REPONSE A L'AVIS DE LA MRAe n° APJIF-2024-085

Projet de construction d'un ensemble immobilier « ZAC de l'Arc Sportif, Ilot Columbus, Lot 27 »

Commune de Colombes (92)
Avenue d'Argenteuil / Avenue Kléber

Avril 2025

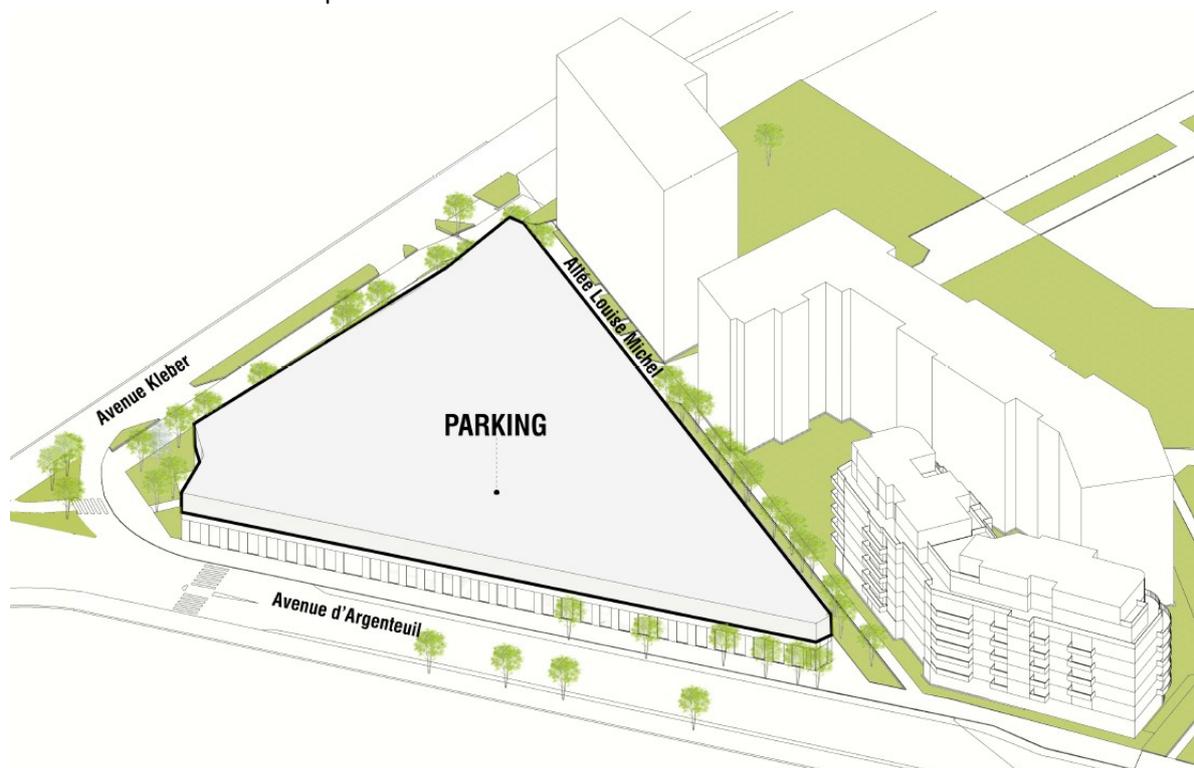
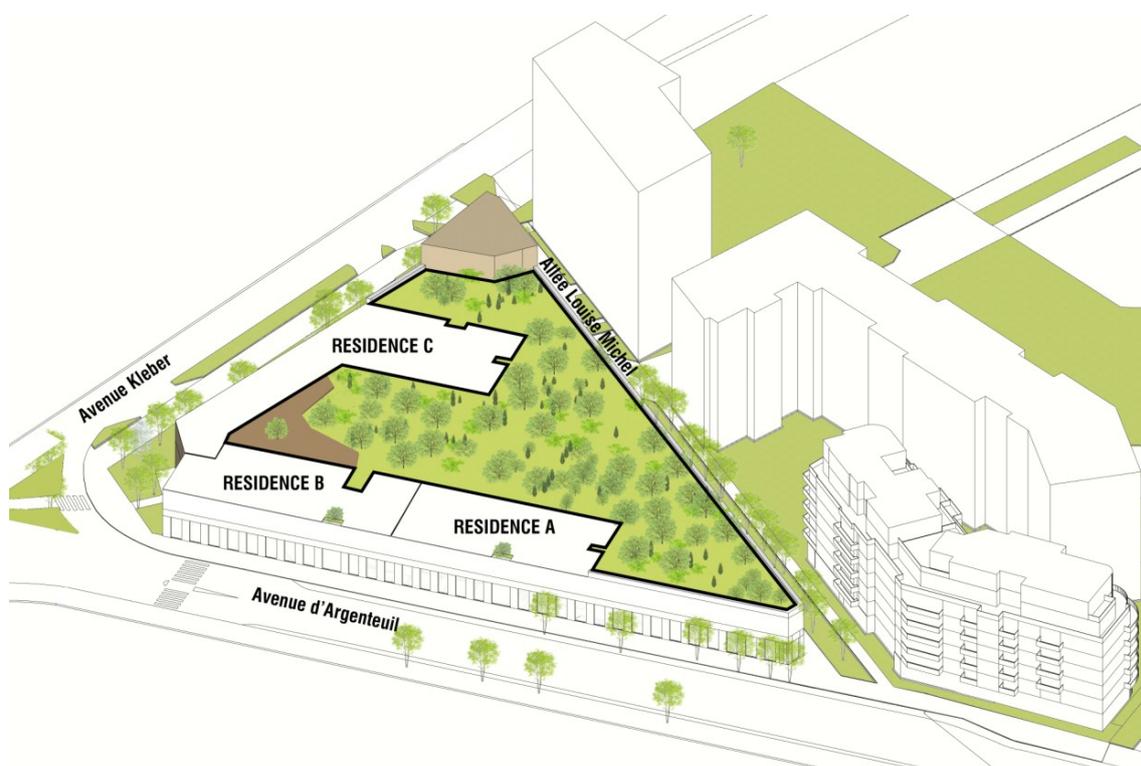
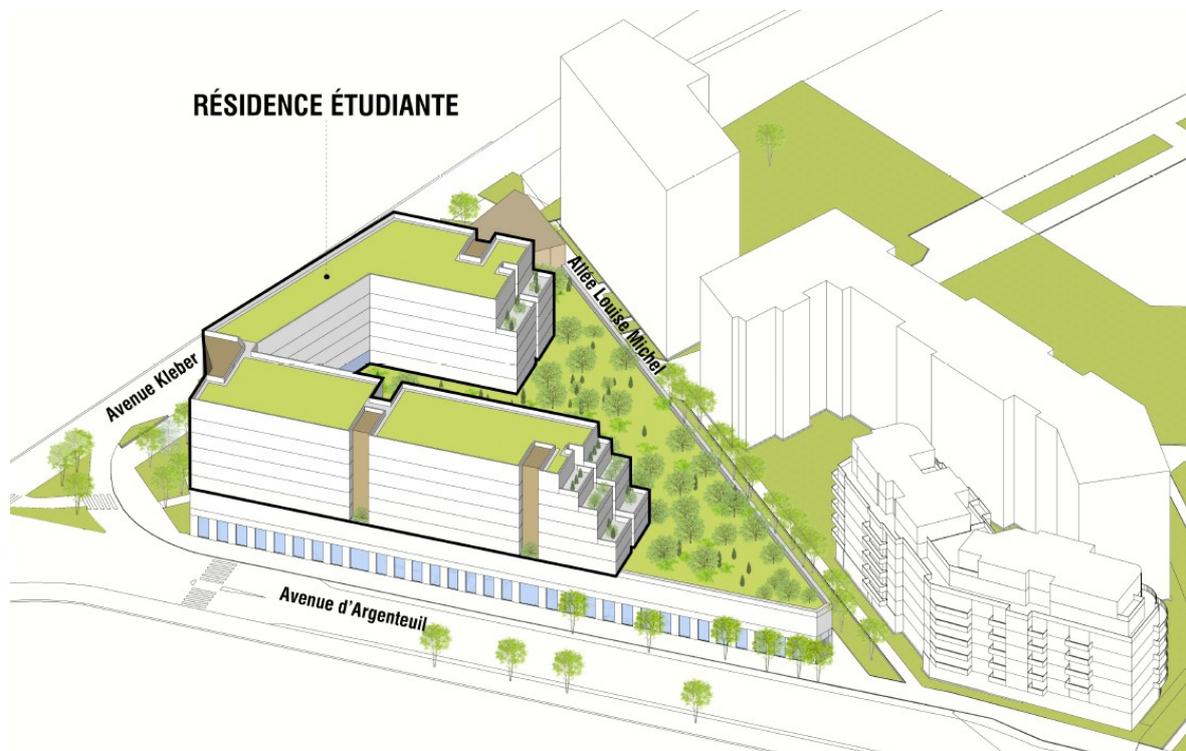
- Produire un ensemble de pièces graphiques permettant de bien comprendre le projet (plans, coupes, axonométries perspectives, etc.), notamment le plan du rez-de-chaussée et une axonométrie du projet au sein de l'îlot Columbus figurant les autres projets qui le composent ainsi que le contexte environnant ;
- Présenter le résumé non-technique dans un document distinct de l'étude d'impact ;
- Fournir l'annexe de décembre 2018 sur la prévention des risques technologiques et compléter le dossier par une étude sur l'utilisation de production d'énergie à partir de ressources renouvelables. »

1- Le RDC accueillera les cellules commerciales, l'aire de livraison, le local à vélo, et les entrées de la résidence étudiante. Le tout repose sur un vide sanitaire en sous-sol qui occupe toute l'emprise du bâti à l'exception de l'aire de livraison afin d'assurer la transparence hydraulique du bâtiment.

2 - Le R+1 accueillera sur toute sa surface le niveau de parking avec 157 places pour véhicules dont 6 PMR, 100 places deux roues ainsi qu'un local à vélo supplémentaire de 312 anneaux. Le parking sera accessible via une rampe située avenue Kléber.

3 – Le R+2 voit l'emprise du bâti se réduire afin de laisser place à un vaste jardin sur dalle ouvert vers l'allée Louise Michel, et destiné à être un espace de détente pour les futurs résidents.

Figure 2 : Evolution des bâtiments entre la carte Bruitparif de 2022 et l'état actuel en 2025
(Source : Note complémentaire acoustique – META Acoustique, 03/2025)

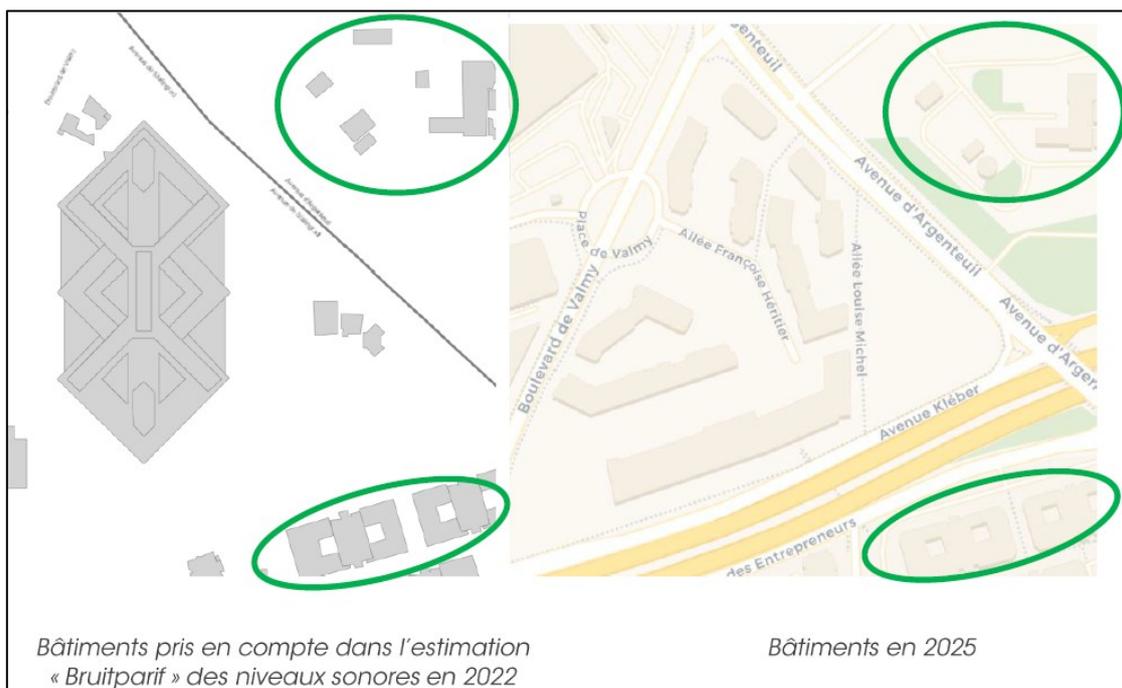
« (3) L'Autorité environnementale recommande de réaliser une nouvelle campagne de mesure de bruit sur plusieurs jours, en semaine et hors période de vacances scolaires.

Ainsi, on observe que les niveaux sonores donnés par Bruitparif sont systématiquement surestimés par rapport aux mesures in situ, que ce soit le critère L_{den} que le L_n.

Il convient de noter que les niveaux sonores présentés sur les cartes Bruitparif sont des niveaux sonores estimés (pour 2022 dans notre cas) à l'aide de logiciels d'acoustique environnementale basés essentiellement sur des études de trafic et les évolutions en termes de bâtiment sur de grands zones (quartiers entiers, ZAC, etc.). Il s'agit donc d'une donnée « macro » qui caractérise une grande surface géographique à comparer avec la mesure sur site qui est ponctuelle et caractérise précisément les niveaux sonores au niveau de la parcelle.

Par ailleurs, le paysage urbain a considérablement évolué, comme en témoignent les deux plans ci-dessous où seuls les bâtiments encerclés en vert sont toujours présents :

Par conséquent, seul les niveaux sonores relevés sur site, plus adaptés à l'échelle de la parcelle et prenant en compte les nouvelles constructions à proximité, seront conservés pour la suite de l'analyse.

Figure 3 : Modélisation des niveaux de bruit à l'état de projet

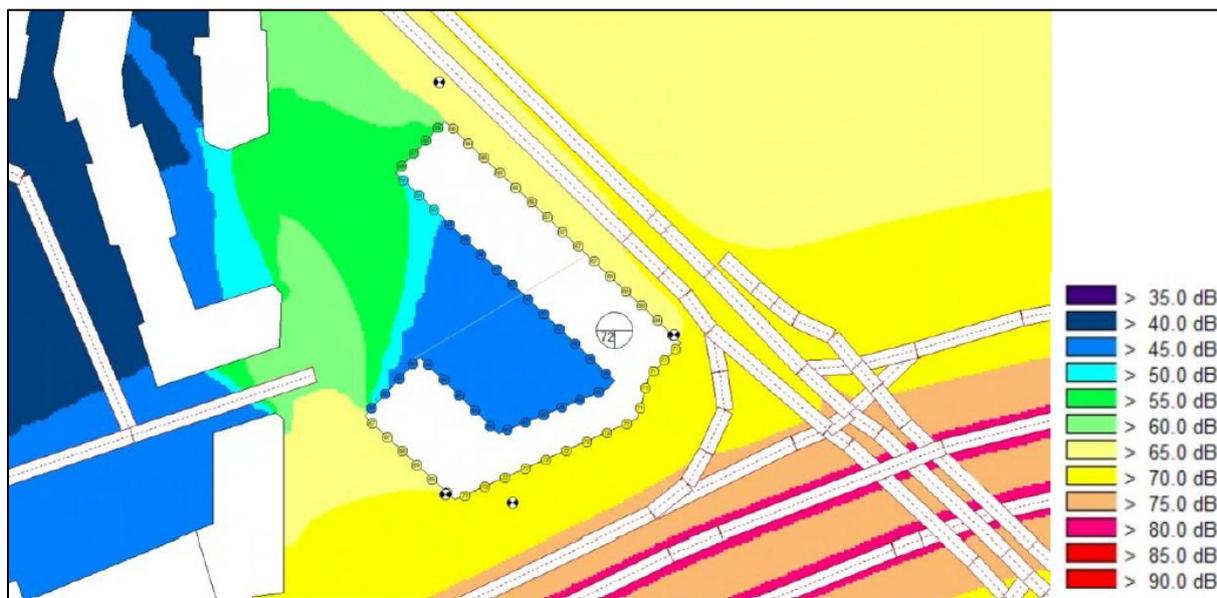
- Réaliser une analyse précisant les niveaux de bruit auxquels seront exposés les résidents dans leurs hébergements fenêtres ouvertes et dans les espaces extérieurs ;
- Définir, au-delà des mesures de protection phonique en façade des bâtiments, des mesures permettant de réduire sensiblement cette exposition au bruit et donc à un risque sanitaire par référence aux valeurs à partir desquelles l'OMS a établi un tel risque ;
- A défaut de démontrer l'atteinte d'un tel objectif de réduction, renoncer à créer des hébergements dans un site soumis à un bruit routier aussi important. »

Une fois le modèle calibré, les niveaux sonores L_{den} en façade ont été estimés pour déterminer les logements les plus exposés au bruit routier sur l'ensemble du bâtiment. Les résultats sont présentés dans le tableau ci-après :

L_{den} (dB(A))	L_n (dB(A))
Récepteur fenêtre logement – A86	64	57
Récepteur fenêtre logement – Argenteuil	62	55

De manière forfaitaire, en considérant une pièce de 9 m² avec une durée de réverbération de 0,5 s, l'atténuation entre les niveaux sonores en extérieur à 2 m de la façade et un niveau mesuré au centre de la pièce lorsque les fenêtres sont ouvertes est de l'ordre de 11 dB(A).

Ainsi, les niveaux sonores attendus peuvent être extrapolés dans les futurs logements :

Les calculs issus du modèle 3D ont permis de vérifier la conformité des logements les plus exposés du projet aux seuils recommandés par l'OMS, à l'intérieur de ceux-ci. Tous les autres logements auront des niveaux plus bas pour différentes raisons, parfois combinées : effet d'écran du bâtiment, éloignement vis-à-vis des infrastructures routières, etc. En effet, les niveaux sonores en cœur d'îlot sont largement conformes aux recommandations de l'OMS car cet îlot bénéficie de l'effet masquant du bâtiment lui-même vis-à-vis des axes routiers bruyants (niveaux L_{den} de l'ordre de 45 dB(A)).

Figure 6 : Plan d'hypothèse d'implantation des points de mesure
(Source : Note complémentaire – ARIA TECHNOLOGIES, mars 2025)

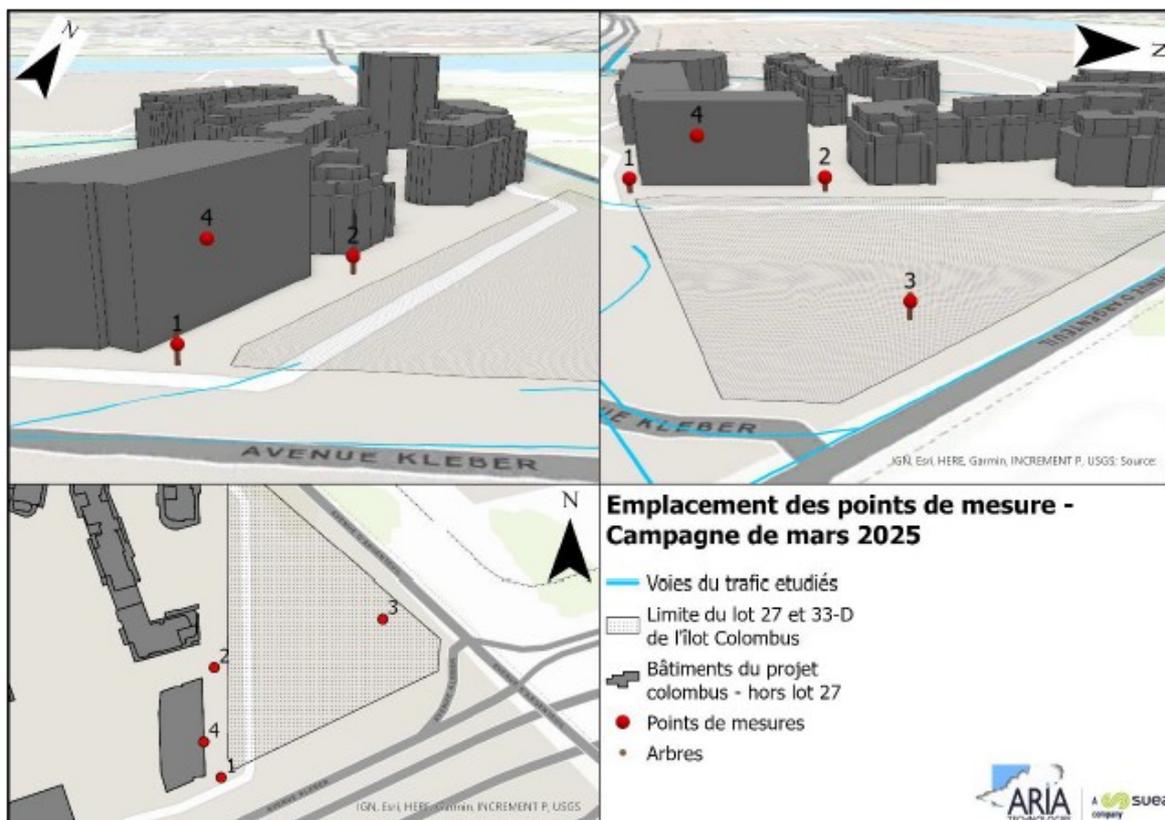
- Réaliser une campagne de mesures *in situ* pour préciser les données relatives à la pollution atmosphérique ;
- Préciser les mesures d'évitement et de réduction de l'exposition des futurs habitants et usagers aux pollutions de l'air et en évaluer l'efficacité prévisible au regard des valeurs limites définies par l'OMS particulièrement pour les hébergements ;
- Démontrer que l'opération ne génère pas une augmentation du nombre de personnes exposées à un risque significatif pour la santé en raison de la pollution atmosphérique et à défaut renoncer notamment à créer des hébergements sur ce secteur. »

En complément, et pour satisfaire les recommandations de l'Autorité environnementale, la Maitrise d'Ouvrage a missionné le bureau d'études ARIA pour la réalisation d'une campagne de mesure in situ qui s'est déroulée du 14 au 28 mars 2025.

Un plan d'échantillonnage a été mis en place et validé par PICHET. Les emplacements des différents points de mesure à proximité et dans l'enceinte de l'hôtel, sont présentés sur la figure ci-dessous :

Le planning d'intervention ne permet une appréciation des résultats pour le rendu du présent mémoire en réponse. Néanmoins, les résultats permettront de confirmer les impacts du projet et de consolider les données des stations de mesures.
